## B 1.4 Ost-West-Verbindung

## B 10.2 Satzung – jetzt Seite 31

## **B 10.11. Begründung jetzt S. 71**

Der versprochene Hinweis ist auf S. 38 zu finden

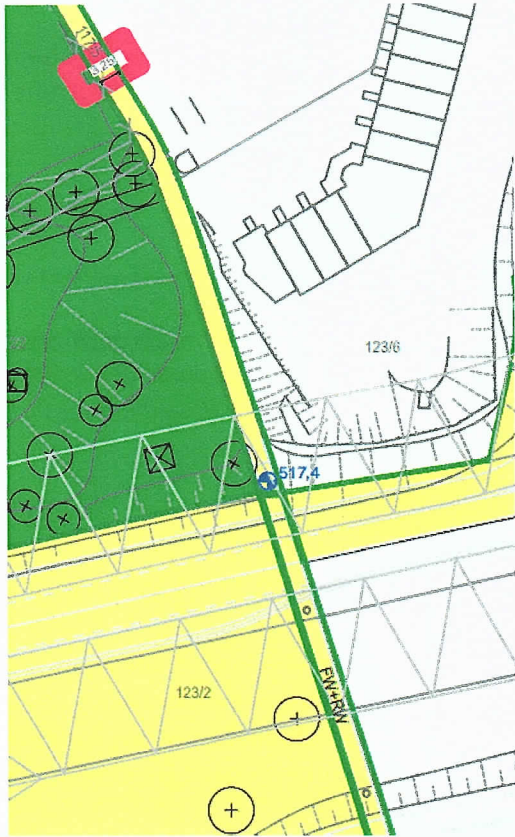
Der Baumschutz gilt damit nur für die bebauten Flächen innerhalb des BP 100, nicht für unbebaute öffentliche Freiflächen. Die (vermutlich unabsichtlich) erteilte Genehmigung der Fällung beliebig vieler Bäume kann durch die Aufnahme des Baumschutzkatasters in den BP 100 oder durch die Dokumentation der existierenden Bäume innerhalb des BP vermieden werden.

<b>Einwand: Das Baumkataster wird in den BP 100 aufgenommen oder die Bestandsbäume werden dargestellt.</b>
--

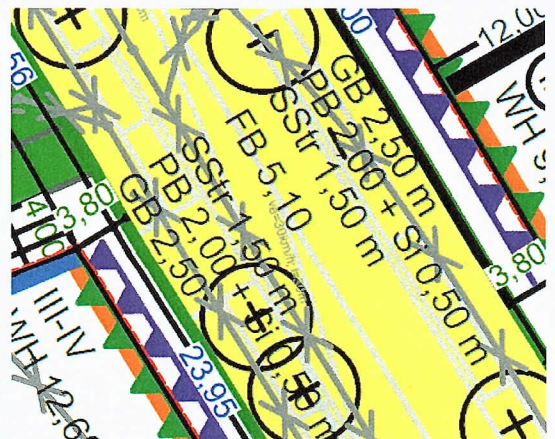
wird durch die detaillierte Darstellung der genannten Breiten widerlegt.

Der BP enthält sogar die entsprechenden Planzeichen unter D) 2.1) ff. Er wurde vermutlich aus der zugrunde liegenden Straßenplanung übernommen, die der Öffentlichkeit mit dem BP bekannt gegeben wurde.

**Einwand: Da das zugrunde liegende Immissionsschutzgutachten von Tempo 30 auf der kompletten neuen Hauptstraße ausging, stimmt auch hier die Planung mit der Realität nicht überein, denn im Nordteil ist Tempo 50 ausgewiesen, was zu höheren Immissionen an den Gebäuden führt.**

*Der Bebauungsplan setzt mit der Ausweisung der öffentlichen Verkehrsflächen die rechtlichen Rahmenbedingungen fest. Die konkrete Ausgestaltung der Straßenräume, auch unter Berücksichtigung der jeweiligen Sicherheitsbedürfnisse, (Breiten von Fahrbahnen, Gehwegen, Radwegen etc.) ist nicht Aufgabe des Bebauungsplans, sondern erfolgt im Rahmen der Straßenplanung.*

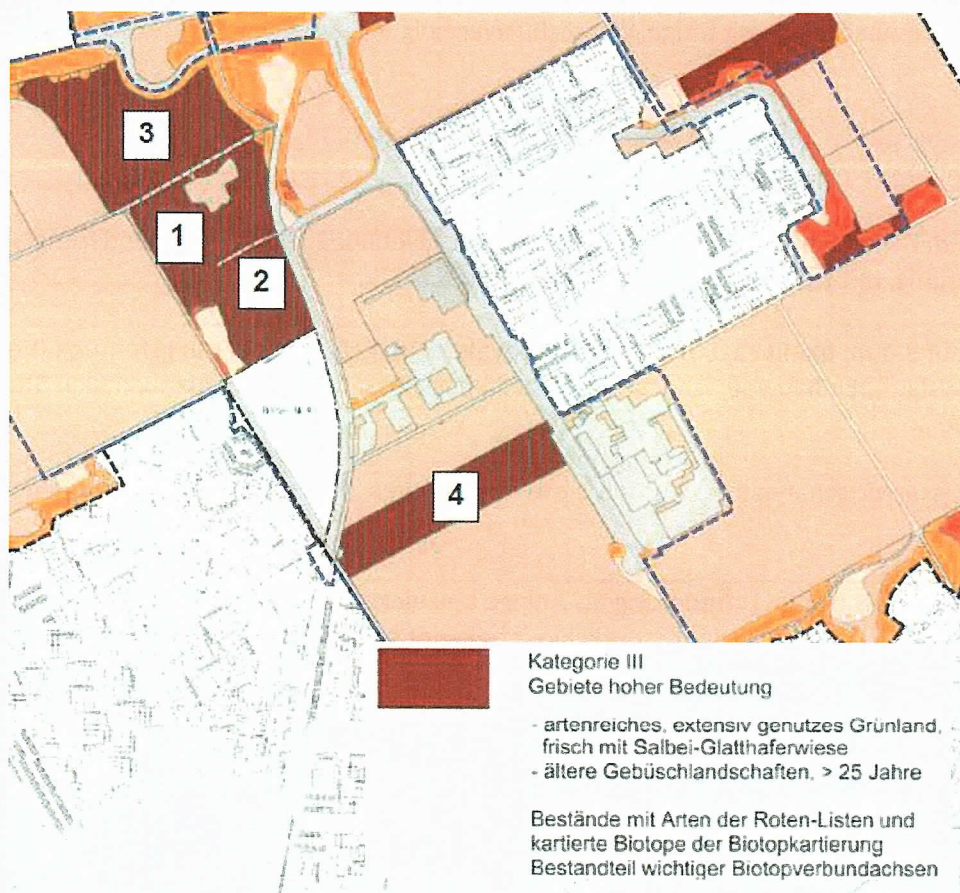
Bitte um Information: **Wann, wie und wo werden die baurechtlichen Voraussetzungen geschaffen = Beteiligung der Öffentlichkeit bei den Baumaßnahmen?** Das ist unseres Wissens bis dato nur für die temporären Bauten geschehen.
